5665742#0 - SSK - Møde omkring tidsfrist og økonomiske krav, M

**SKÆRBÆK SKOLE**  
OPLÆG TIL GULVE OG FARVER  
31.01.2020 REV. A - 20.02.2020

Bygherre: Tønder kommune	Sags nr.: 1100033492
Sag: Skærbæk skole	Tilsynsførende: TRJA
Tilsynsnotat nr. 1	Dato: 2020.01.30
	Fag: EL

### 3 Udsparing i dæk ved teknikrum

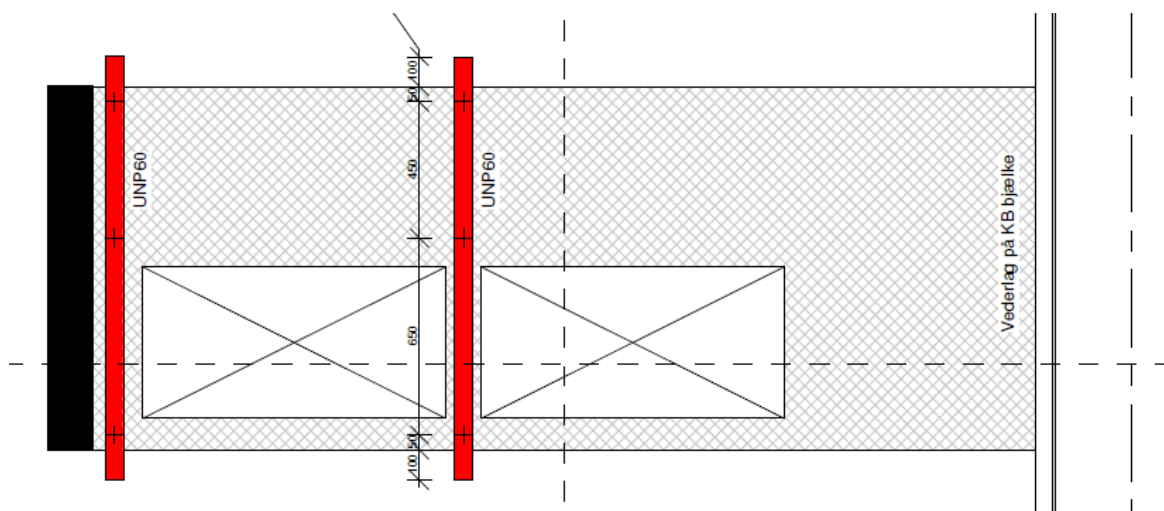
Udsparing er lavet for bred på dækplan og skal udstøbes. Nedenstående beskriver løsningsforslag.

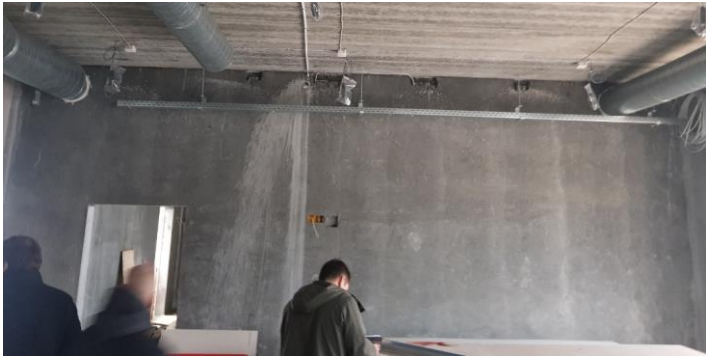
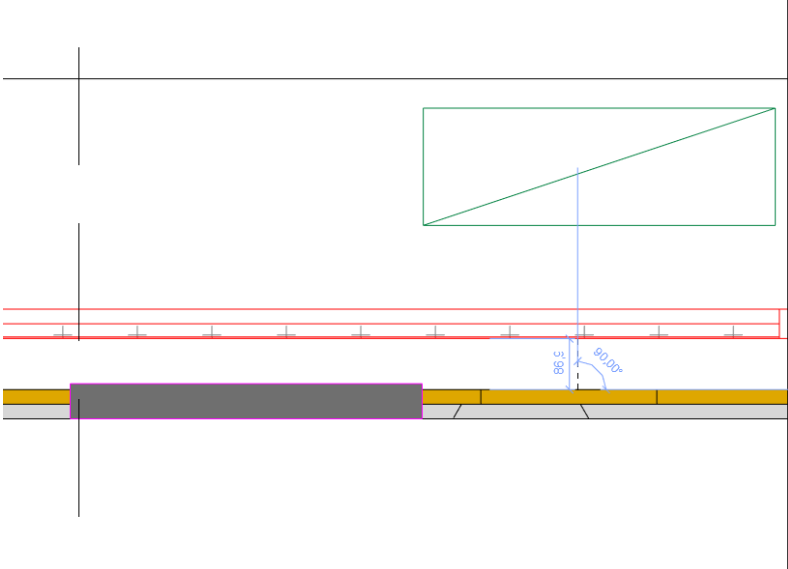
Samlinger er udført på anden måde end angivet i projektmateriale, hvilket er aftalt pr. mail iht. skitser.

Anvendte vinkler til fastgørelse af limtræ er OK.  
Øverste limtræsbjælke så ikke ud til at være fastgjort vandret in i beton som angivet i projektmateriale med vinkel på overside.

Øverste limtræsbjælke fastgøres vandret med vinkel enten på overside eller sider.

Rum 0.29 Finværksted

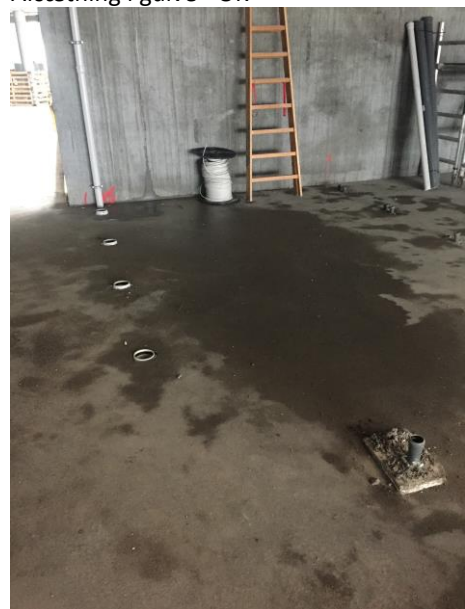
Huller for afløbsrør ikke fra ovenliggende håndvaske ikke afsat iht. tegningsmaterialet

Serviceafstand foran aggregat bliver reduceret efter montering af CTS-tavler:

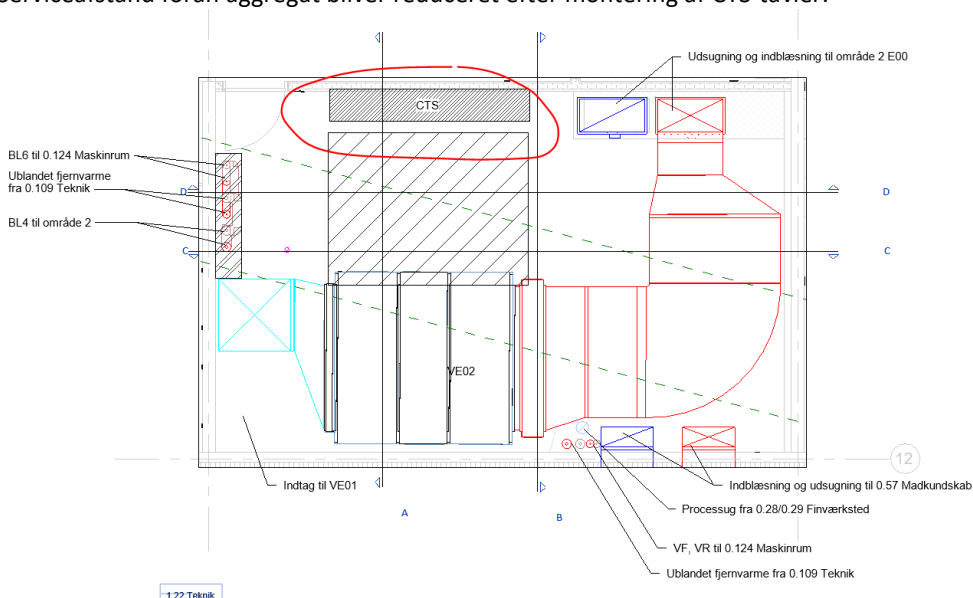
<b>Tilsynsnummer:</b>	3.11.1
<b>Placering:</b>	Teknik 1.22
<b>Bemærkninger:</b>	Placering af ventilationsaggregat og kanaler afviger fra GK's arbejdstegninger. Aggregat er placeret 0,5 m fra bagvæg og kanalføringer afviger.  Øvrige kanalføringer - OK
<b>Handling / udbedring:</b>	Placering accepteres og Jürgensen VVS kan opdele og tilpasse rørføring og placering af blandesløjfer.  GK skal bekræfte at der er tilstrækkelig serviceafstand foran aggregat efter montering af CTS-tavler mm. på modstående væg.
